**ORDENA RENOVACIÓN DE MEDIDAS  
PROVISIONALES QUE INDICA.**

**RESOLUCIÓN EXENTA N° 185**

3. En este acto se dictarán una serie de medidas provisionales en contra de Alto Maipo SpA (en adelante la "empresa"), en su carácter de titular del Proyecto Hidroeléctrico Alto Maipo, cuyo Estudio de Impacto Ambiental fue aprobado mediante la Resolución Exenta N° 256, del 30 de marzo de 2009 (en adelante "RCA N° 256/2009"). Este proyecto, en conjunto con el proyecto "Líneas de Transmisión Eléctrica S/E Maitenes-S/E Alfalfal y Central Alfalfal II-S/E Alfalfal", que fue

<sup>2</sup> Fuente: Gráfico 1 IFA DFZ-2018-771-XIII-RCA-EI, febrero 2018

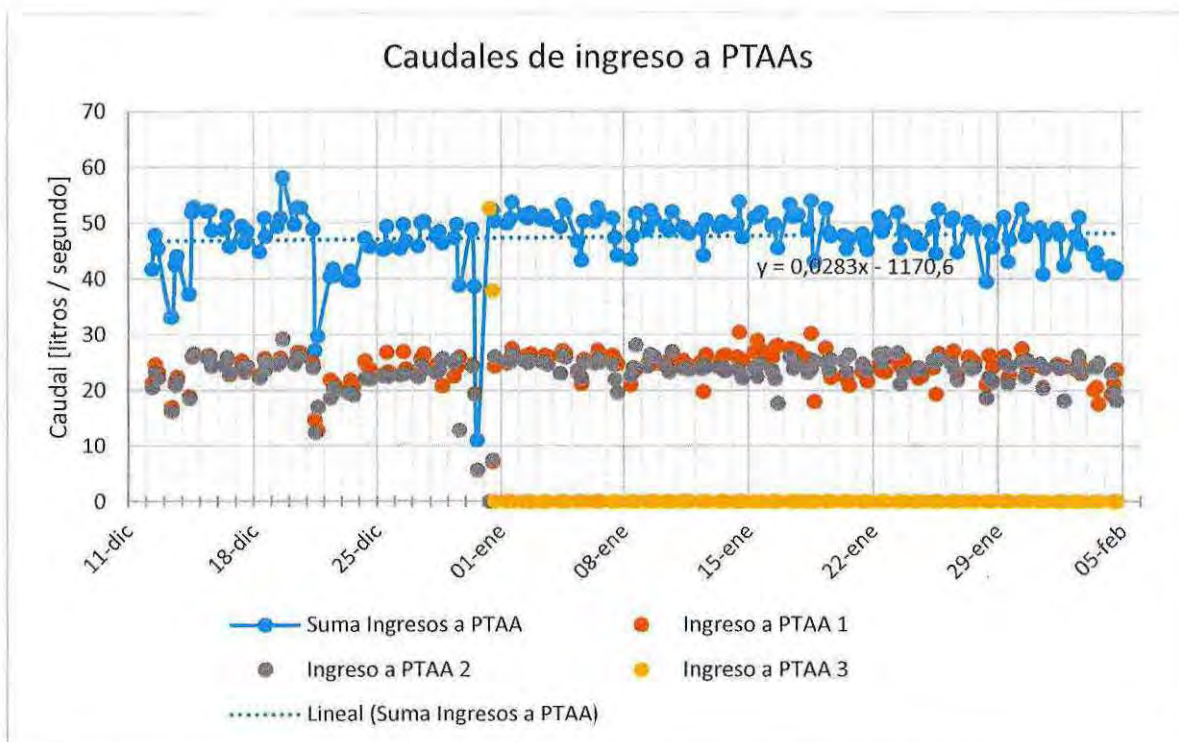
producido descargas desde la planta de tratamiento de riles durante el periodo de la renovación analizado. El siguiente grafico permite observar esto último<sup>2</sup>:

Fuente: Gráfico 1 IFA DFZ-2018-771-XIII-RCA-EI, febrero 2018

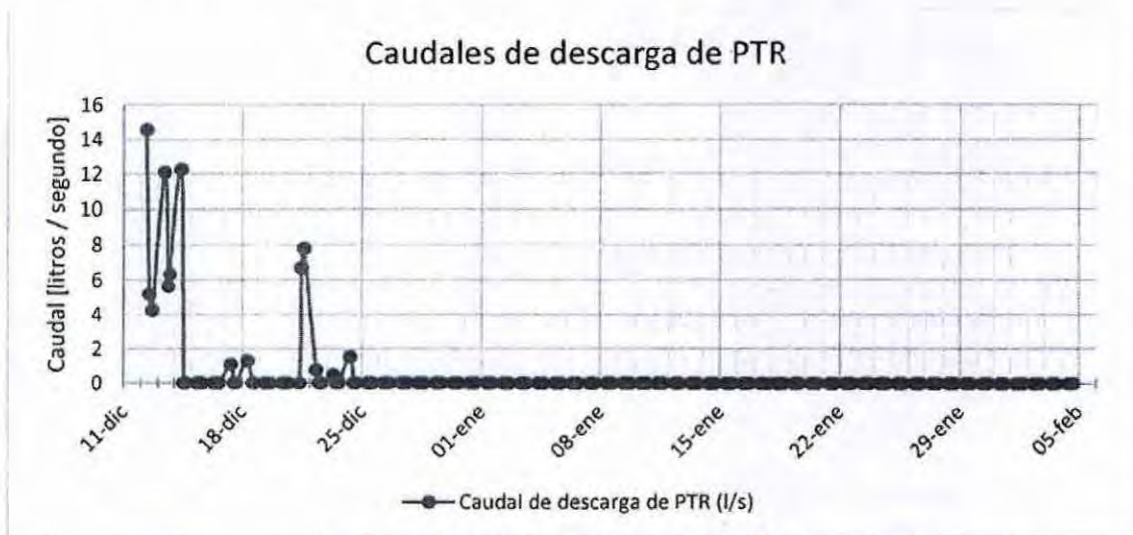
- i) La compañía ha implementado medidas de control de infiltraciones en el túnel L1 desde el 21 de agosto a la fecha, en particular la empresa ha efectuado actividades de inyección sistemática de la roca. No obstante, la empresa no adjuntó las fichas técnicas de los productos utilizados para grouting.
- ii) No se ha informado la producción de una descarga de emergencia durante el periodo analizado.
- iii) Atendidas las fotografías del flujómetro instalado en el punto de descarga de la planta identificada por la empresa como de tratamiento de RILes en sector L1 (anexo N°2 de la presentación ingresada el 8 de enero y anexo N°1 de presentación ingresada el 29 de enero de 2018), no se habrían producido descargas durante el periodo de la renovación analizado. El siguiente grafico permite observar esto último:

Fuente: Gráfico 2 IFA DFZ-2018-771-XIII-RCA-EI, febrero 2018

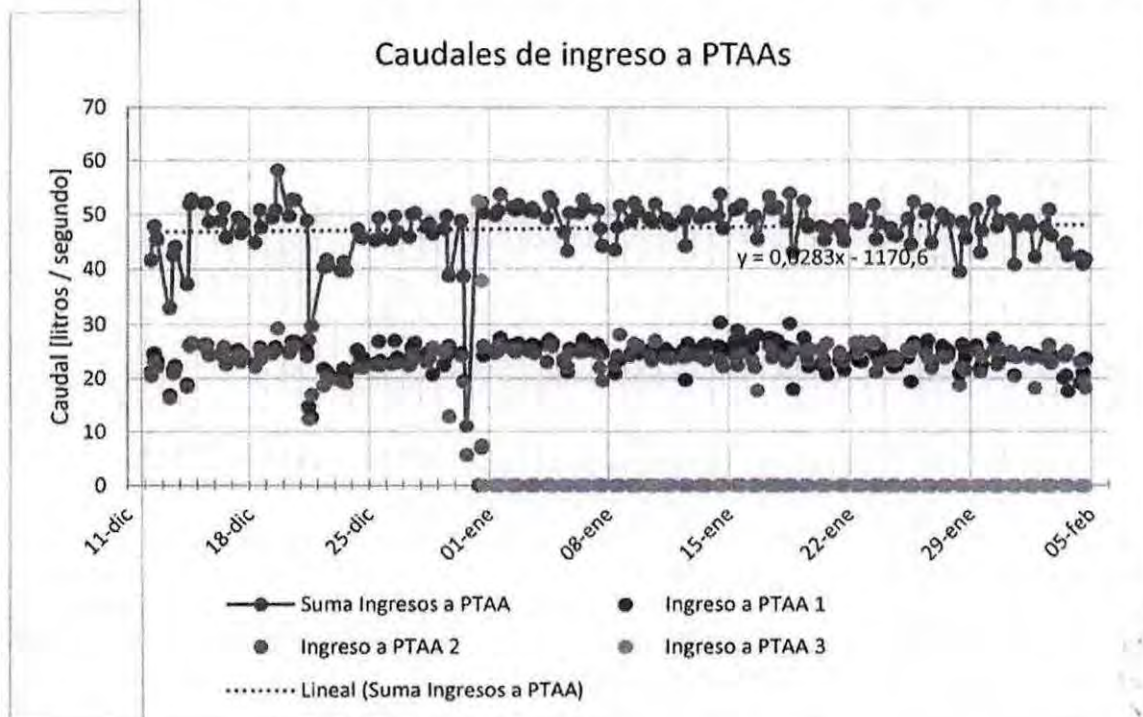
- viii) Los caudales de ingreso a las plantas de tratamiento identificadas como de aguas afloradas, presentan tasas estables de 47,57 l/s promedio, distribuido en las plantas N°1 y 2 (se informó un caudal de ingreso de la planta de tratamiento de aguas afloradas N°3 de 0 l/s por parte de la compañía). En consecuencia, no se ha verificado durante el periodo de la medida una disminución del caudal de agua aflorada desde el túnel L1.
